**CIRCULAR ACLARATORIA
PLIEGOS DE BASES Y CONDICIONES
PARTICULARES**

Circular N°	1		
Lugar y Fecha	Buenos Aires	20/03/2018	
Organismo contratante	COMISIÓN NACIONAL DE ENERGIA ATÓMICA

Procedimiento de selección			
Tipo:	LICITACION PUBLICA	N°	01/2018
Clase:	ETAPA UNICA NACIONAL		
Modalidad:	SIN MODALIDAD		
Expediente:	F-8-2018		
Rubro:	410 - CONSULTORIA DE INGENIERIA

Objeto de la contratación
EJECUCION DE INGENIERIA DE DETALLE DE LOS SIST. PROCESOS 1510, 1530, 2200,
2300, 3160 y 7410

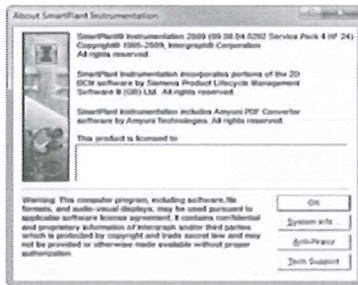
En el punto 6.2 Descripción del Suministro, ítem 6.2.1.4.I, se indica que se debe utilizar SPI en la versión especificada. Solicitamos por favor nos indiquen que versión requieren de dicho software.

Respuesta N° 5 SPI 2009 SP4 HF24

6.1 Versión del SmartPlant Instrumentation y Oracle

Todas las configuraciones definidas en este documento son válidas para la siguiente versión de la Herramienta.

Oracle 10.2.0.5

SPI2009 SP4 HF24
